Oggetto: [ID: 8814] L.S. Solar srl – Valutazione di Impatto Ambientale ai sensi dell'art.23 del D.Lgs 152/2006 relativa al “Progetto per la realizzazione di un impianto fotovoltaico a terra su terreno agricolo di potenza di picco pari a 69,1 MWp e potenza nominale pari a 60 MW ubicato in località corte Serragliana nel Comune di Codigoro (FE)”
Trasmissione controdeduzioni alle osservazioni del pubblico

Per chiarezza espositiva si riportano le osservazioni e subito nel seguito le controdeduzioni della Società.

Figura 1

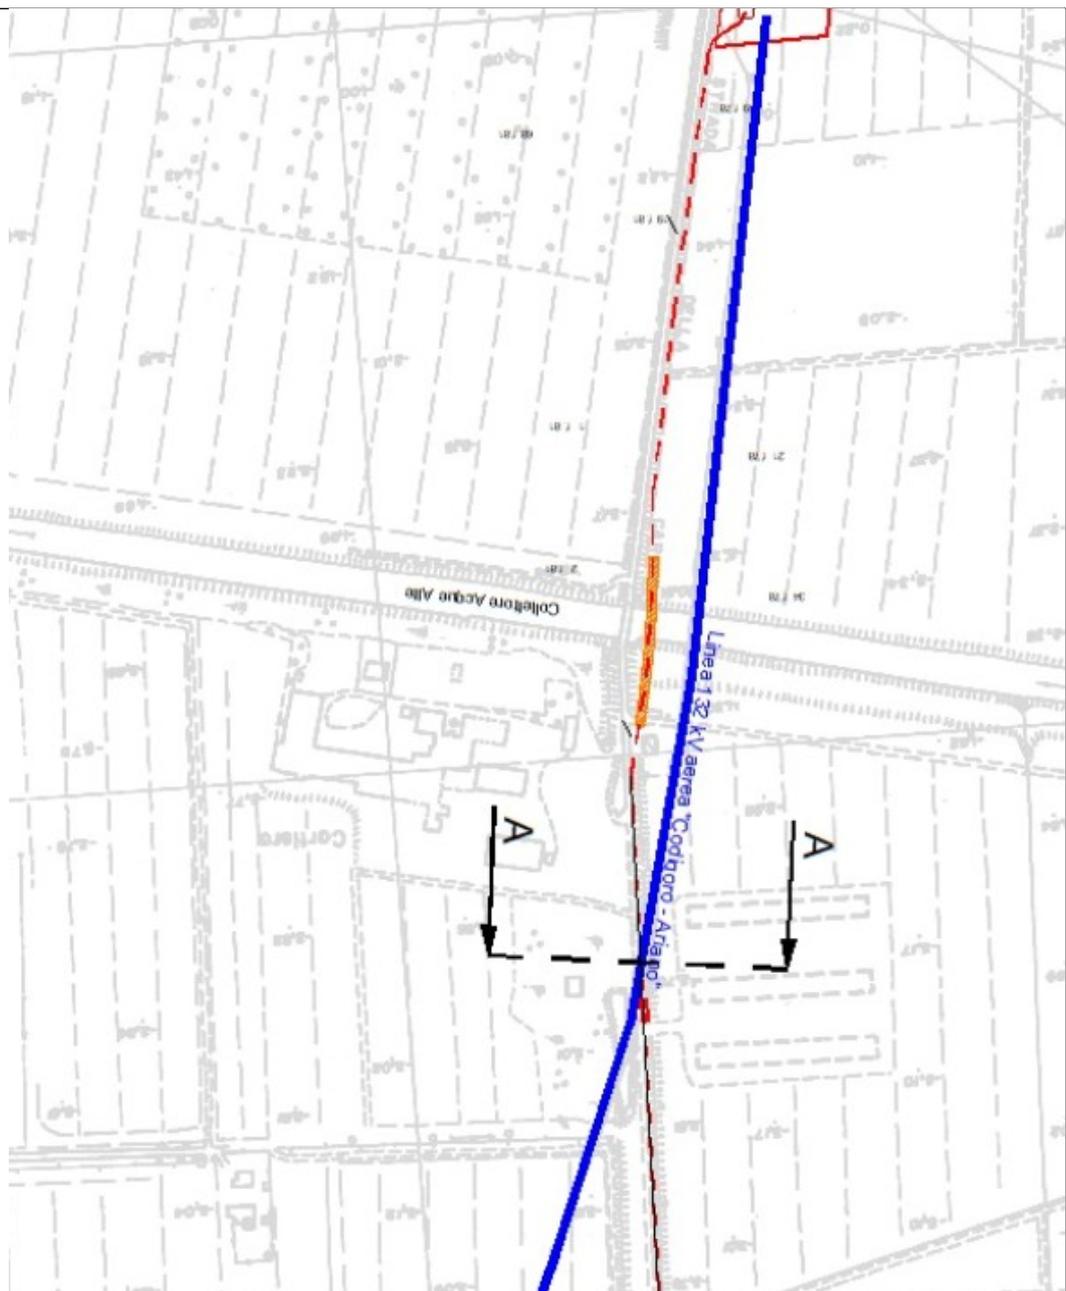
- non è stato indicato se le opere in progetto siano in affiancamento ad altri elettrodotti (potenziali fonti emissive) esistenti e/o in progetto, nè è stato calcolato l'eventuale effetto combinato e non sono state indicate in planimetria le DPA complessive/risultanti;*

Il percorso della linea 132 kV di connessione posata lungo via Cartiera incrocia l'elettrodotto aereo 132 kV n° 855 "Codigoro – Ariano" di proprietà TERNA come evidenziato in figura 1.

Da informazioni assunte risulta che il conduttore presente sia in Alluminio-Acciaio di sezione 307 mm² avente una portata di 444 Ampere ai sensi della norma CEI 11-60. Per determinare eventuali effetti combinati delle due sorgenti sono stati effettuati rilievi al fine di individuare le altezze dei conduttori della linea aerea, il distanziamento della fasi, la temperatura all'atto del rilievo per calcolare, tramite l'equazione del cambiamento di stato, l'abbassamento dei conduttori nelle condizioni di massima freccia.
